Modulo per la presentazione delle osservazioni per i piani/programmi/progetti sottoposti a procedimenti di valutazione ambientale di competenza statale

ID: Codice procedura (ID_VIP/ID_MATTM) 10066

Progetto per la realizzazione di un impianto per la produzione di energia mediante lo sfruttamento del vento nel territorio comunale di Tuscania e Viterbo (VT). Potenza nominale 129,6 MW. Codice pratica MYTERNA n. 202300259

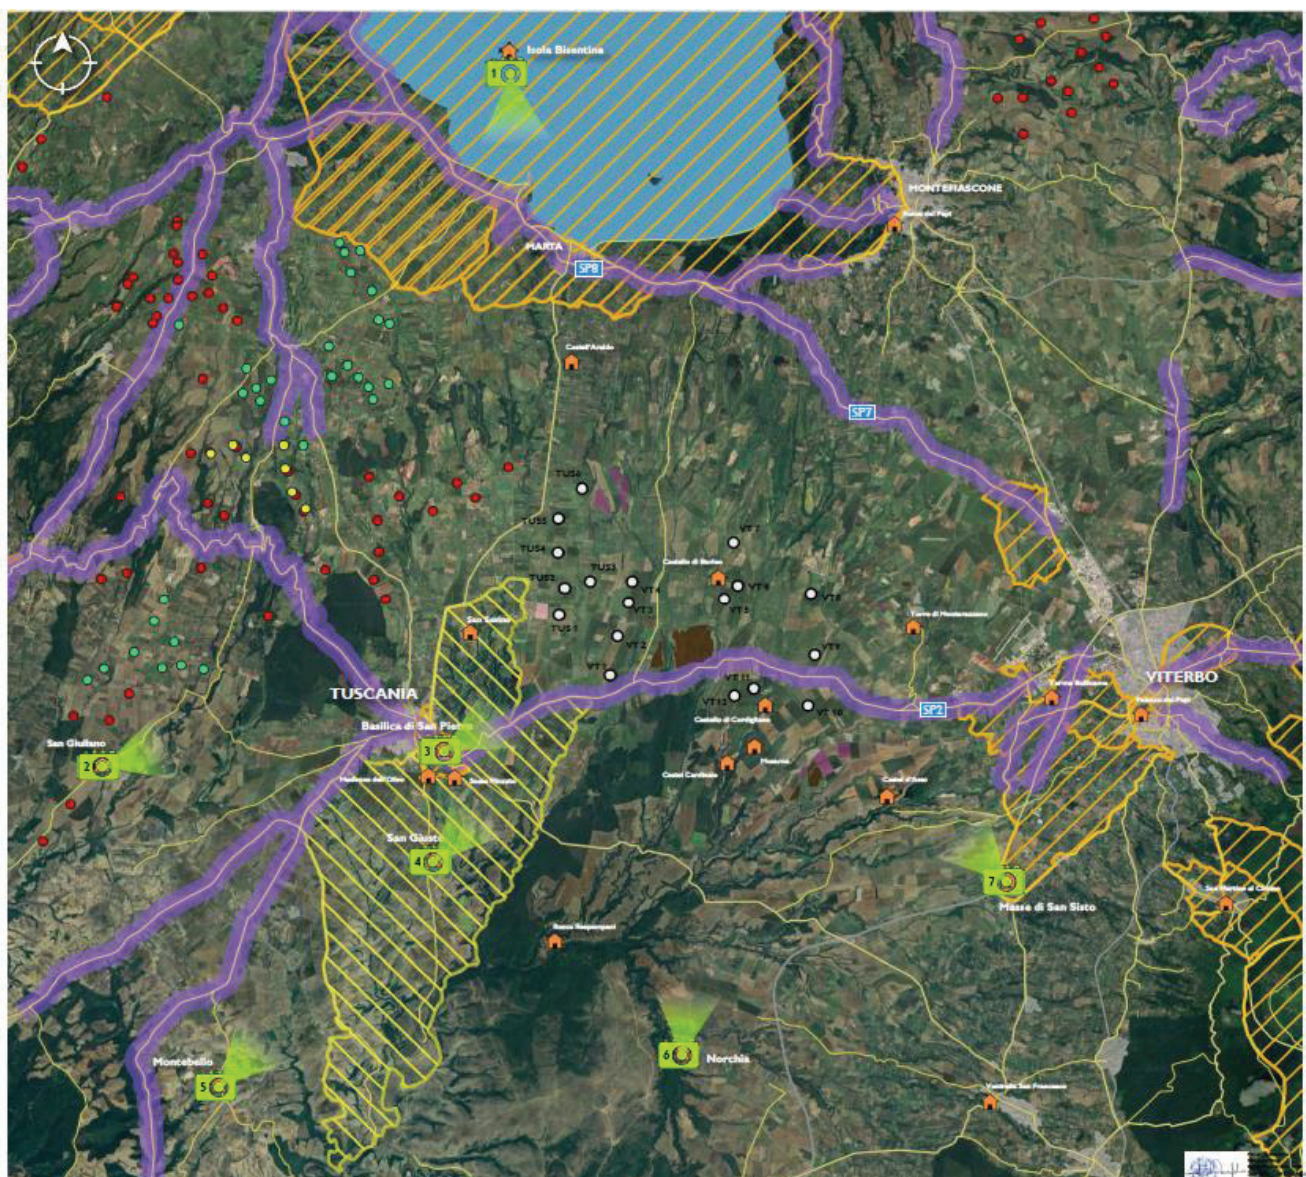
La “mappa” elaborata dall’Associazione “Amici della Terra” offre un’idea efficace e molto concreta della saturazione da impianti FER nella provincia di Viterbo ed in particolare intorno al lago di Bolsena dove si verrebbe ad insediare anche l’impianto eolico “Tuscania -Viterbo” (indicato in figura con TUS da 01 a 06 e VT da 01 a 12.)

L’impianto eolico industriale con 18 aerogeneratori (6 nel Comune di Tuscania da TUS 01 a TUS 06 e 12 nel Comune di Viterbo da VT 01 a VT 12, alti 236 m e larghi 172 m) come si vede dall’immagine si viene quasi a sovrapporre all’altro impianto eolico industriale denominato “Viterbo-Montefiascone” composto da 16 aerogeneratori dalle notevoli dimensioni (200 m x 170 m).

Mappa del documento WON017_ES_9_5_2_2. La mappa mette in evidenza le zone paesaggistiche di notevole interesse pubblico ex art 136 del Lago di Bolsena e della

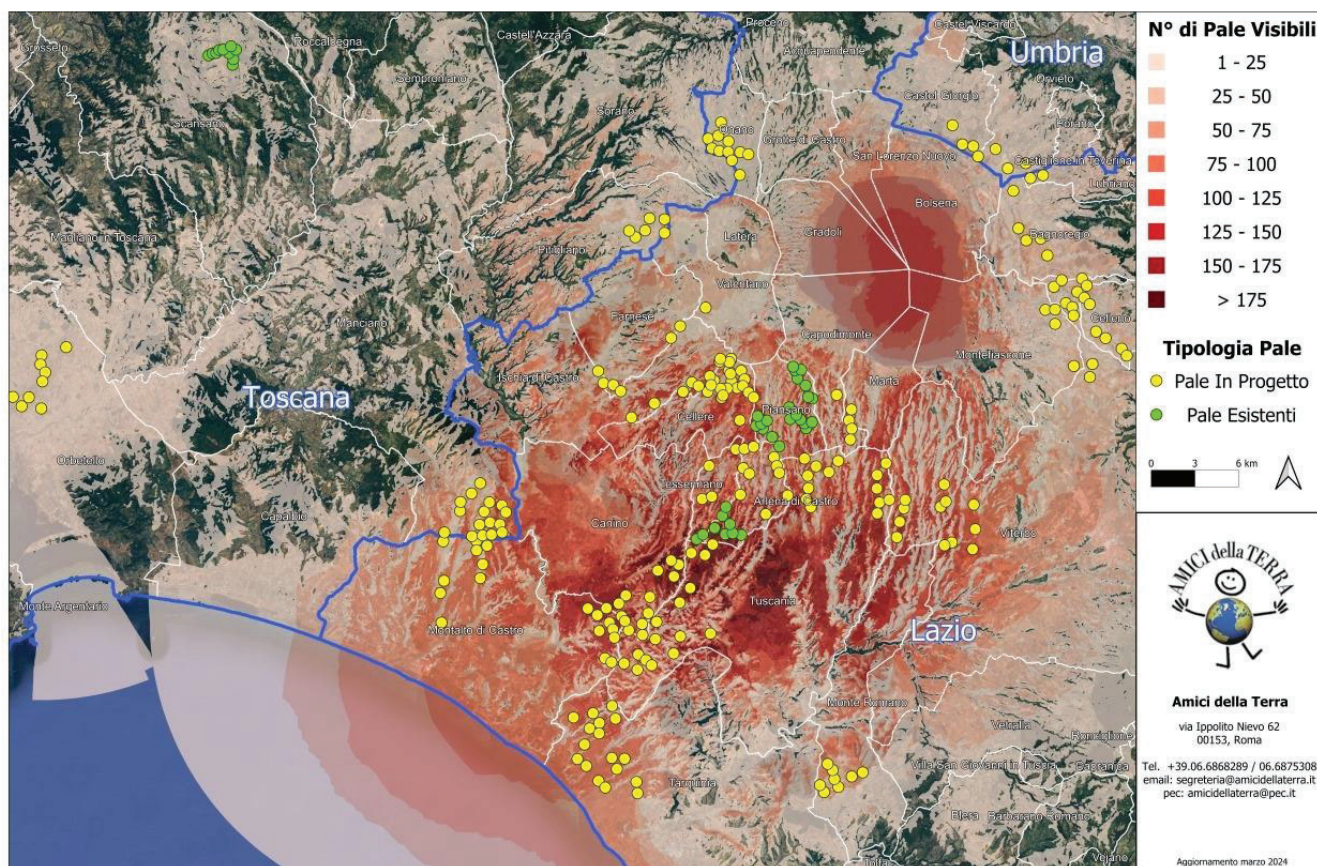
Per queste ragioni esso presenta delle incompatibilità con vari sistemi di paesaggio presenti nella zona, e in particolare con il paesaggio agrario di valore che interessa buona parte del territorio in cui si inserirebbe l'impianto con gli aerogeneratori e il paesaggio di particolare valore dove insisterebbero le opere pertinenti dell'impianto. Inoltre come vedremo la zona in cui si inserirebbe l'impianto è in parte vincolata ai sensi dell'art. 136 del CBC per il suo notevole pregio paesaggistico come dimostra anche la seguente mappa prodotta dalla proponente.

città di Viterbo e la zona archeologica del Comune di Tuscania in mezzo alle quali si verrebbe a trovare l'impianto eolico industriale in cumulo con una sola parte di altri impianti FER.

Figura 1. Stralcio carta "Natura 2000" dal sito del ministero Ambiente che illustra la parte della Rete Natura 2000. Le zone con linee in blu sono le ZPS che comprendono le ZSC (parti con linee rosse).  Simbolo dell'area in cui è ubicato l'impianto eolico industriale "Tuscania - Viterbo".

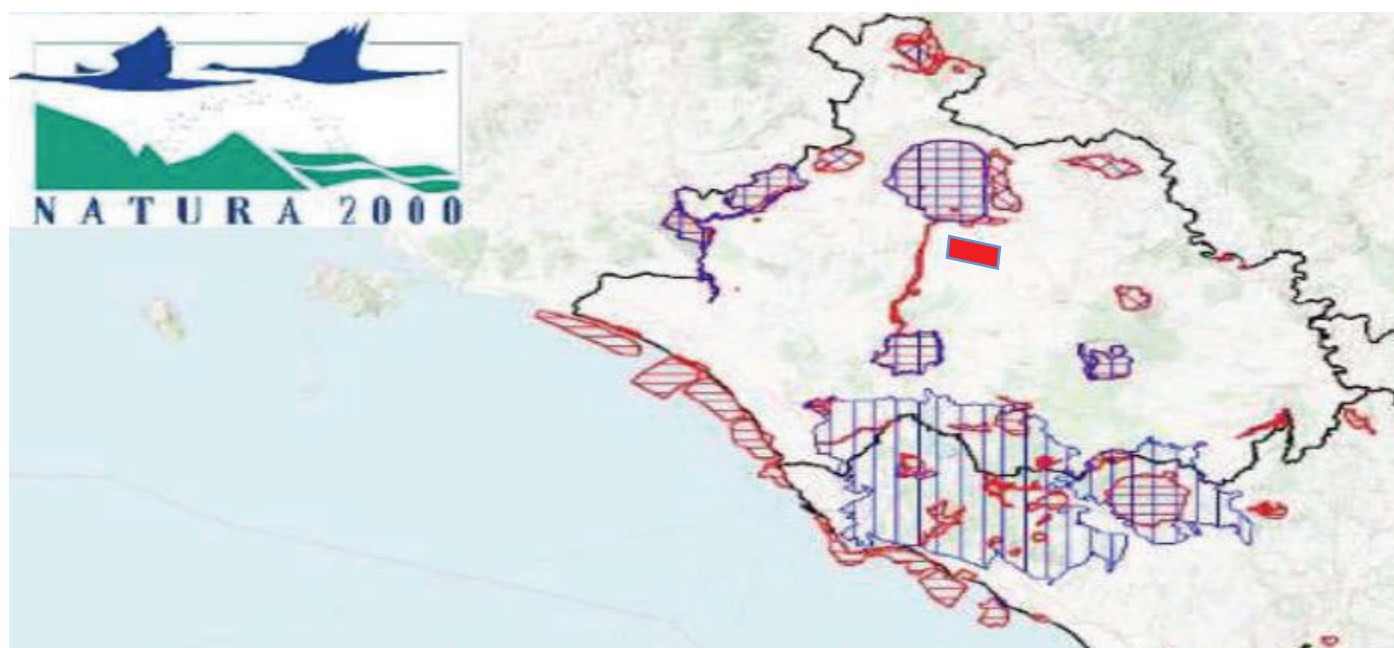
Nel caso dell'impianto eolico in oggetto l'area di intervento ancorchè formalmente esterna alla rete Natura 2000 viene a localizzarsi in diversi punti a distanze notevolmente ridotte rispetto a siti della Rete Natura 2000.

Appare contestabile l'affermazione nello studio ES.10.1 (Valutazione di Incidenza, pag. 35) Secondo cui l'intervento in oggetto non interferisce con aree vincolate in quanto gli aerogeneratori non rientrano in nessuna zona destinata a Sito d'Importanza Comunitaria (SIC), a Zone a Protezione Speciale (ZPS), ai sensi della Direttiva 79/409 CEE, e Important Bird Areas (IBA). Dalle planimetrie riportate nello studio appare infatti che un numero consistente degli aerogeneratori facenti parte dell'impianto si trovino a distanze veramente minime, addirittura poche centinaia di metri dalla ZSC IT6010020 - Fiume Marta, e comunque per le sue dimensioni ed estensione, il progetto viene a configurarsi come vera e propria barriera fra zone di protezione ed in particolare molto importanti per l'avifauna. L'assenza formale di core areas non significa infatti che non esista una rete di interrelazioni ecologiche tra queste zone e siti Natura 2000 più o meno vicine.
